和歌山県太陽光発電事業調査審議会の意見に対する見解書

2019年9月

和歌山太陽光合同会社

◆夏至、8月、10月、冬至、春秋分における太陽光パネルの反射予測結果について

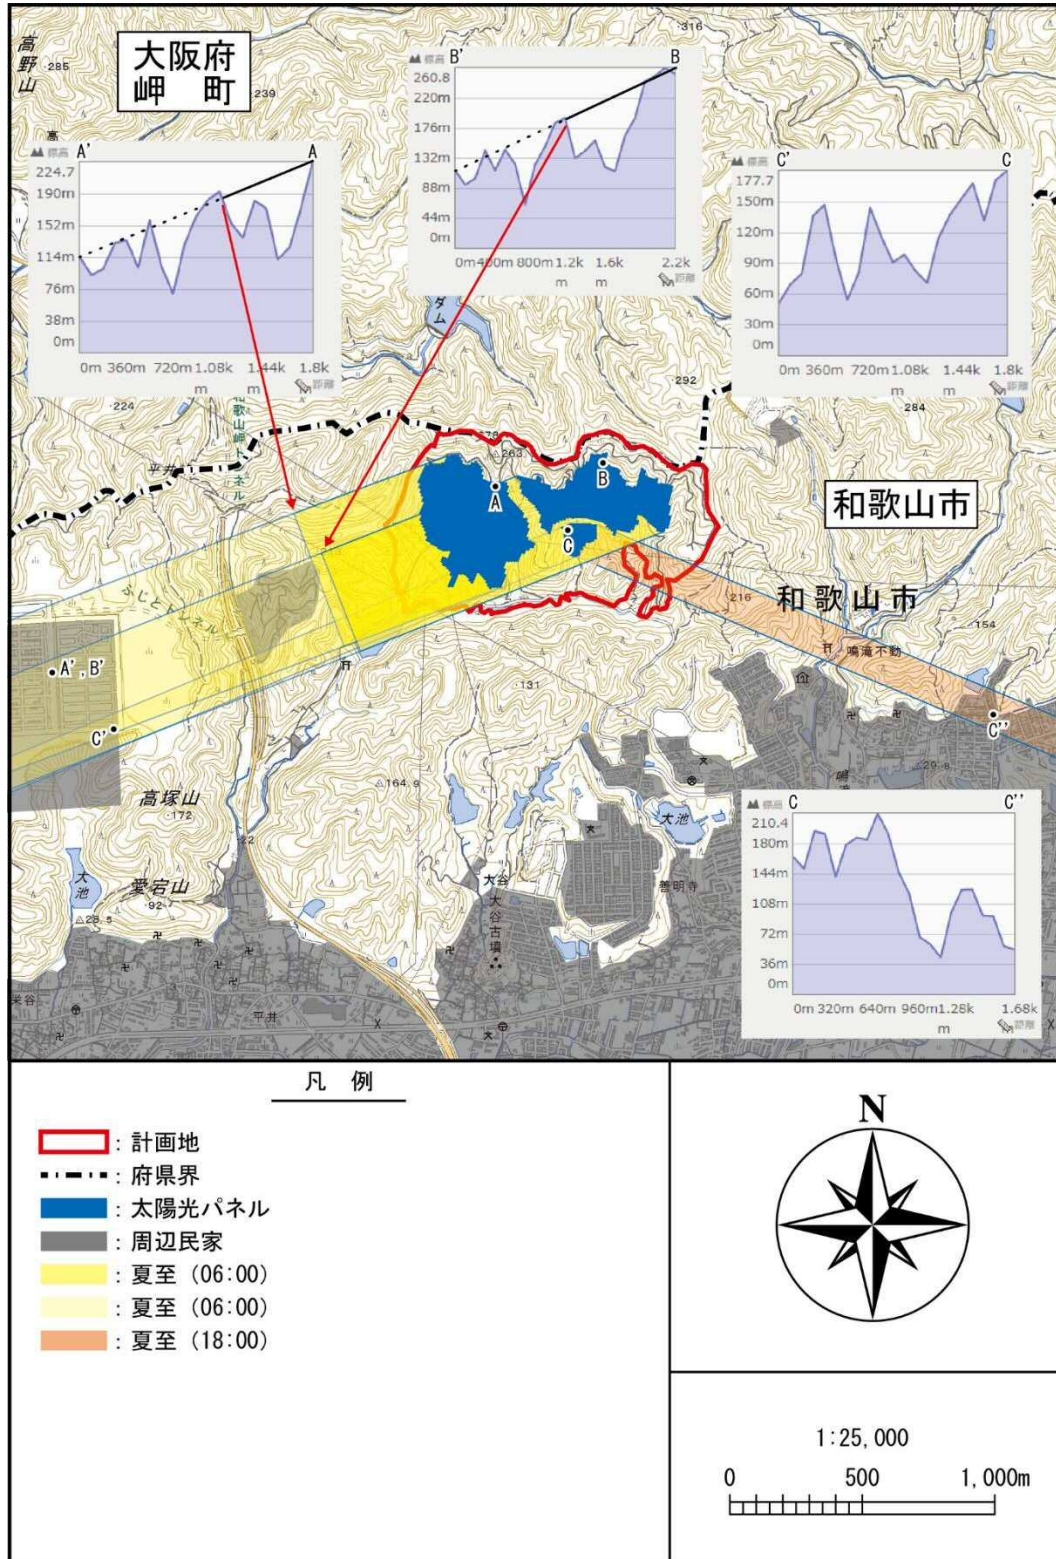
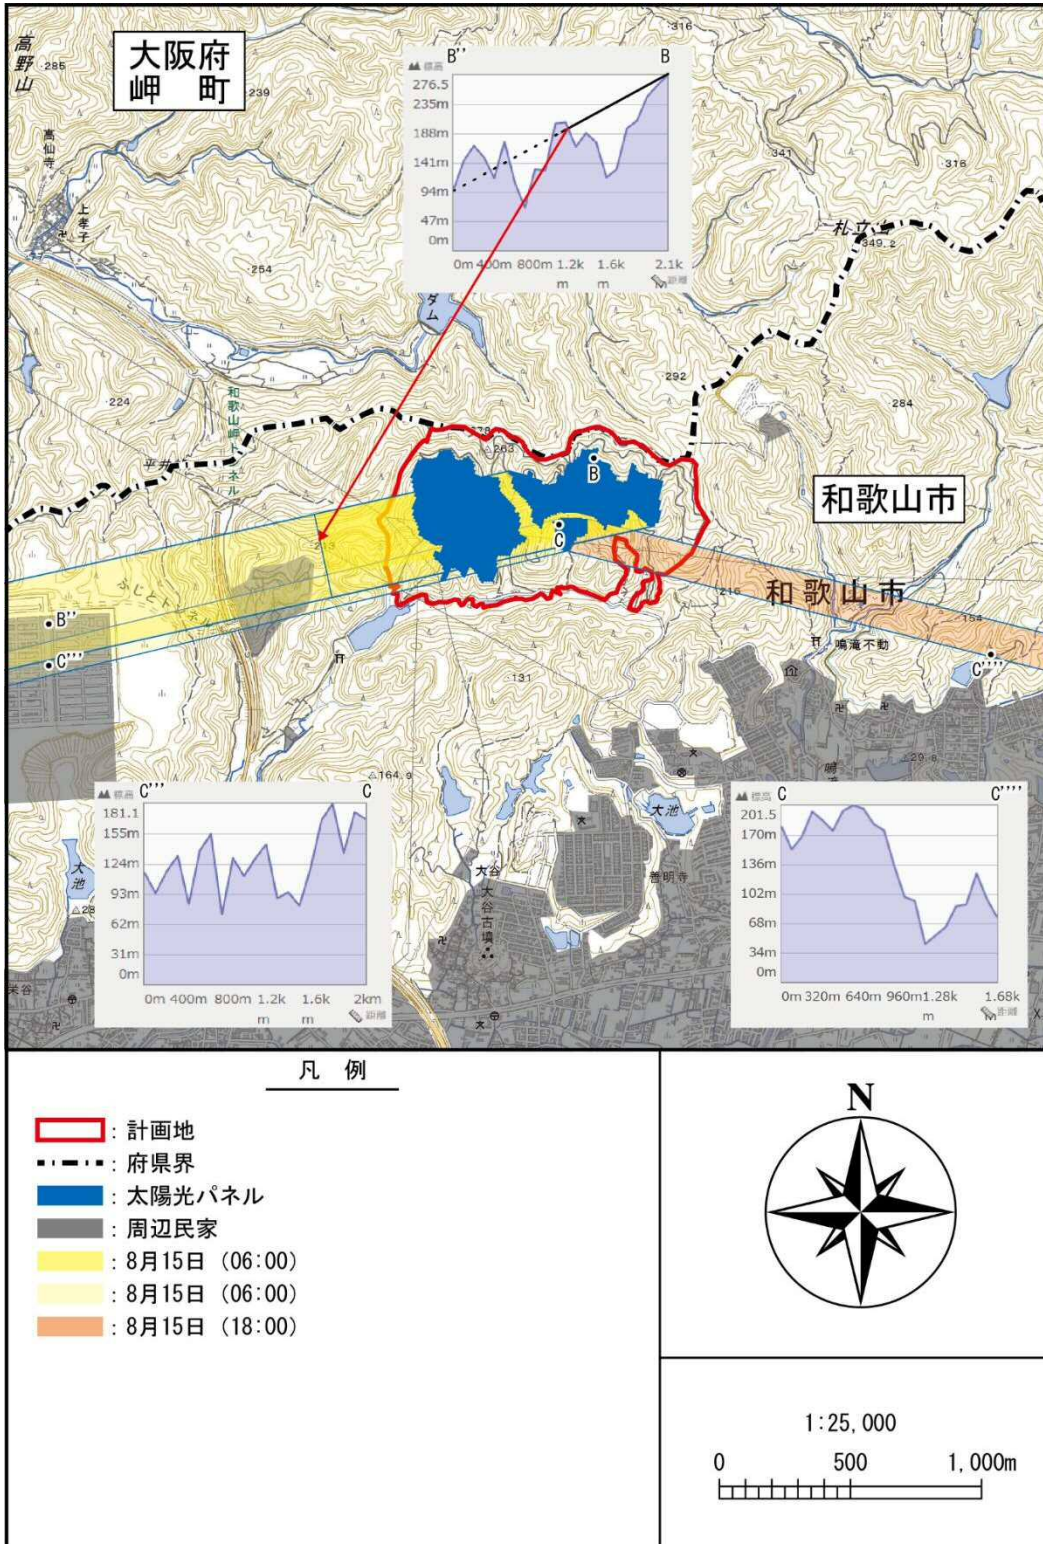
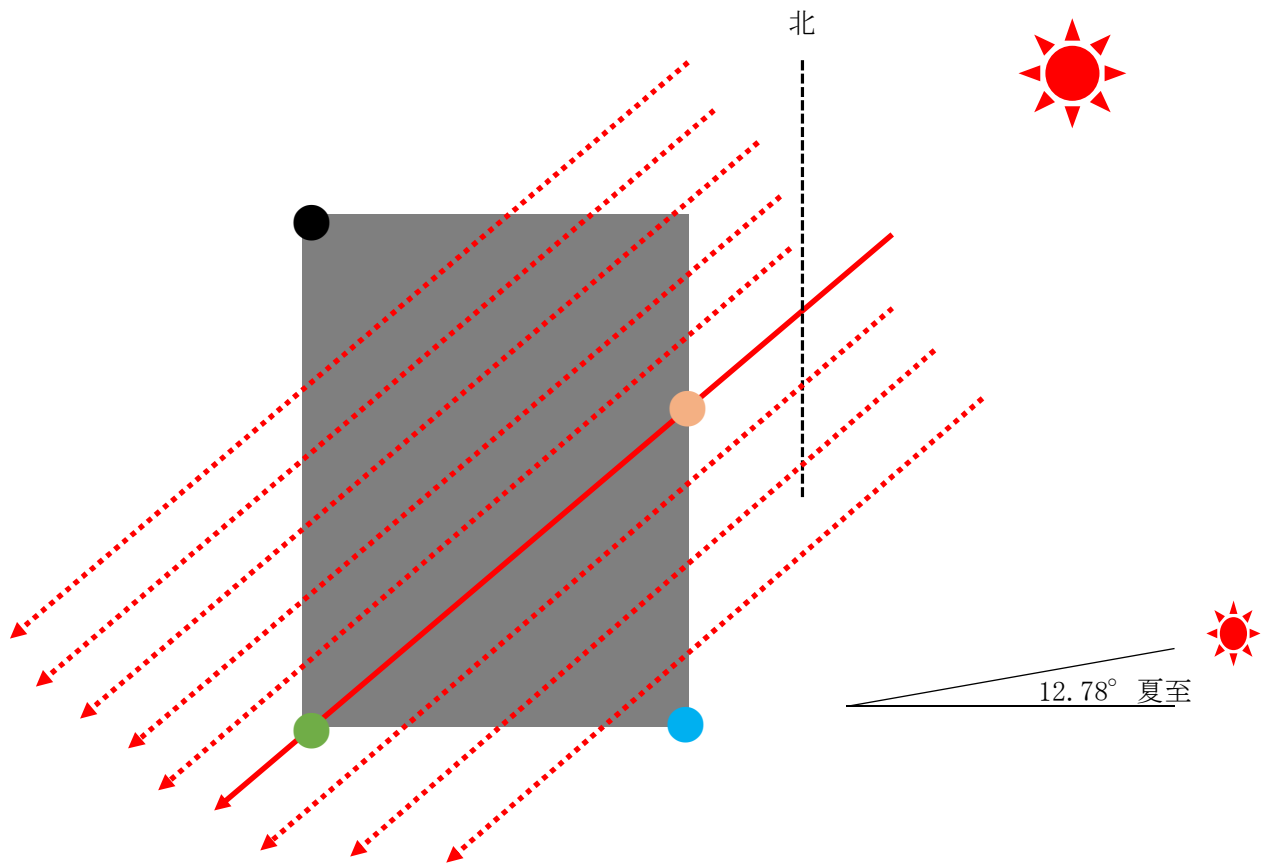
太陽光パネル内の反射方向性能、または段差等設置により発生する乱反射による反射知覚範囲と強度のシミュレーション（反射性能が良い場合には、反射したものが他の太陽光パネルでさらに反射することを考慮したシミュレーション。特に谷筋等）

本事業による太陽光パネルによる反射光は、夏至、8月、10月、冬至、春秋分について検討したところ、夏至及び8月（計算では8/15）の朝方（6時）及び夕方（18時）に反射光が発生します。本事業では太陽光パネル設置範囲の周囲に残置森林があることから、反射光の周辺の民家への影響はほとんどないものと考えております。シミュレーション結果は巻末資料-Ⅱにて参照。

本事業による太陽光パネルによる反射光は、夏至、8月、10月、冬至、春秋分について検討したところ、夏至及び8月（計算では8/15）の朝方（6時）及び夕方（18時）に反射光が発生します。

別紙-2に示すとおりパネル相互間には反射光の干渉（乱反射）が発生しません。

- と●の傾斜角が 10° とした場合 (●と●の傾斜角が 12.78° 以上では反射は発生しない)、太陽光高度仰角が 12.78° では、水平面に対して -7.22° の反射角となりますが、パネルに対して $+2.78^\circ$ となるため、パネル表面からは、上に反射します。よって、他のパネルには、反射光の干渉 (乱反射) が発生しません。
